Controlebezoek – Periodiek [Hfst 6.5]

Verslagnummer: 31/31012024/31594/4/1

Kon. Astridlaan 61, 9230, Wetteren (Bus 2)

Elektrisch bord

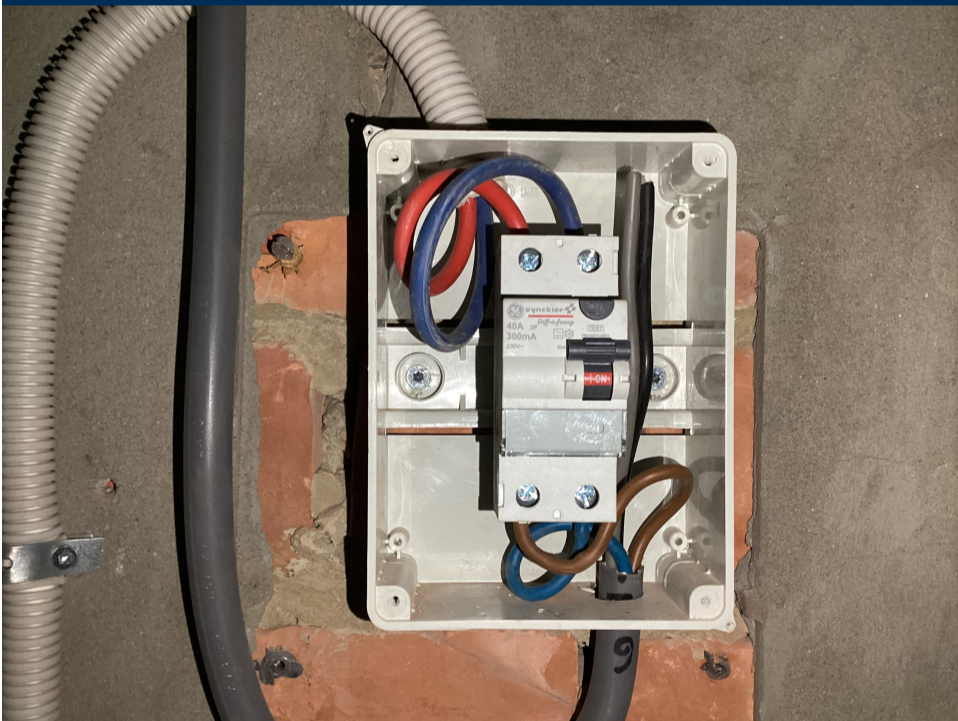
- Het verdeelbord is niet toegankelijk. – oAfd 5.3.5.1
- Het verdeelbord is onvoldoende gemarkeerd. Individuele markering, voedingsspanning en/of gevarendriehoek ontbreken. - oAfd 3.1.3.3; Afd 9.4.1
- het eendraadsschema en situatieplan zijn niet aanwezig. – oAfd 3.1.2.1

- De schema's zijn niet aanwezig of niet correct. Wij kunnen niet uitsluiten dat er geen nieuwe inbreuken zullen zijn bij het voorleggen van de (nieuwe) schema's.
- We raden aan de dienstspanning aan te duiden op het elektrisch bord.
- De woning is bemeubeld. Het kan zijn dat niet alle onderdelen gecontroleerd zijn.
- Buiten een vernieuwing van de elektrische installatie, zullen de afwijkingen niet meer van toepassing zijn.
- Door gevolg te geven aan de hoger vermelde inbreuken, is het mogelijk dat er bij een volgend onderzoek bijkomende inbreuken aan het licht komen.
- Keuring gebaseerd op verkregen info van eigenaar/verantwoordelijk installatie.
- Verdeelbord zit achter de kast, deze is niet gecontroleerd.
